# **COMMUNE DE SAINTE MENEHOULD**

## **ENQUETE PUBLIQUE CONJOINTE**

**Relative à la demande** de permis de construire en vue de la construction d'une centrale photovoltaïque au sol et à la demande de défrichement déposée par la société SASU Sainte Menehould PV sur le territoire de la commune de Sainte Menehould.

## **RAPPORT DU COMMISSAIRE ENQUETEUR**

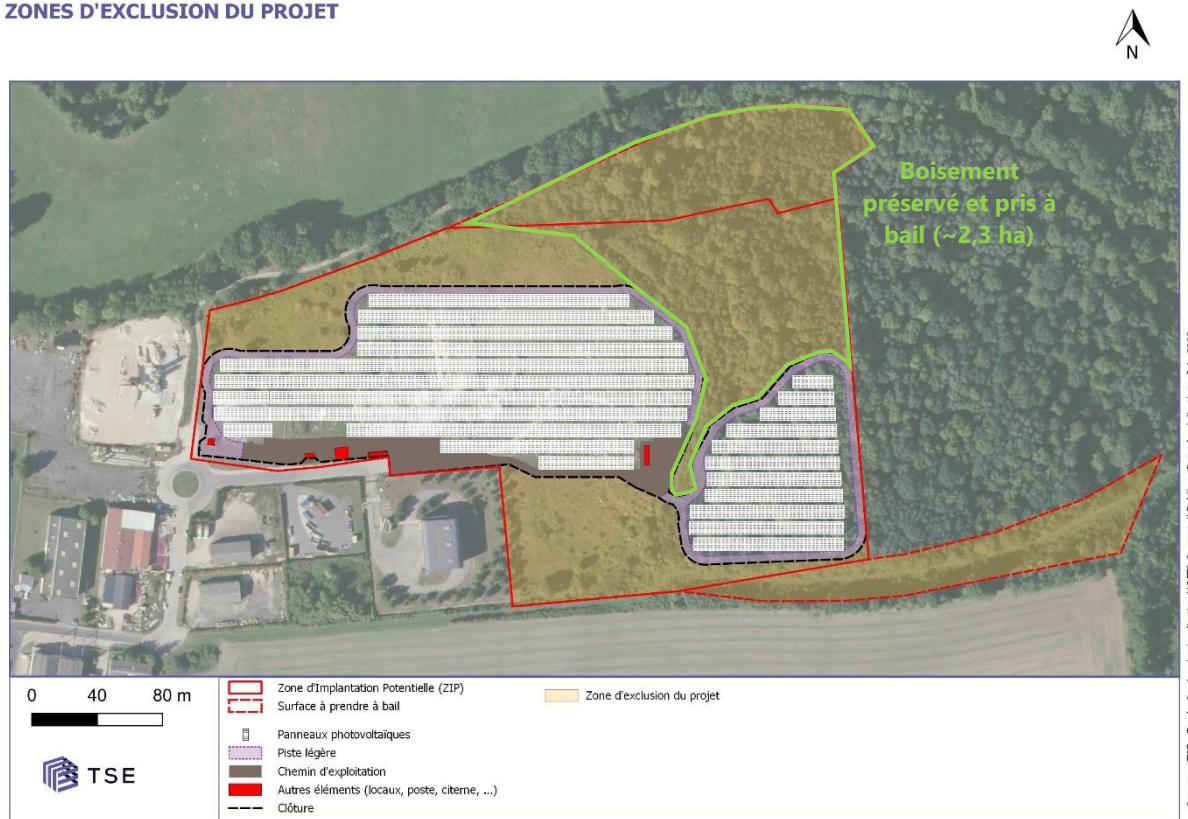
**Recommandation N°7 :** L'Ae note favorablement qu'en vertu du code forestier le dossier mentionne la nécessité de déposer un dossier de demande d'autorisation de défrichement.

L'Ae recommande au pétitionnaire d'éviter le défrichement des milieux boisés (1,1 ha) sur le site du projet et en cas d'impossibilité démontrée de la faisabilité de cette mesure d'évitement, de mettre en place des mesures de compensation en faveur des milieux boisés par des travaux de reboisement.

L'implantation du projet était recherchée en priorité sur les espaces dégradés toutefois, le diagnostic écologique a mis en évidence des enjeux de conservation plus élevés sur les milieux semi-ouverts de l'ancienne décharge que sur les milieux forestiers impactés. (cf. IV. Synthèse et hiérarchisation des enjeux p.82 du VNEI) : enjeux élevés sur les mosaïques prairies/fourrés arbustifs favorables à une faune patrimoniale (oiseaux, reptiles...) et les zones humides. Ainsi, pour la viabilité du projet, 1,1 ha de boisements présentant un enjeu moindre font l'objet d'une demande d'autorisation de défrichement. Cette implantation a été discutée en concertation avec les écologues en charge de la réalisation du volet naturel de l'étude d'impact.

De plus, le projet prévoit également la plantation d'un nouveau linéaire de haies sur environ 250 mètres linéaires pour apporter de nouveaux habitats arbustifs sur le site, favorables aux espèces fréquentant le site.
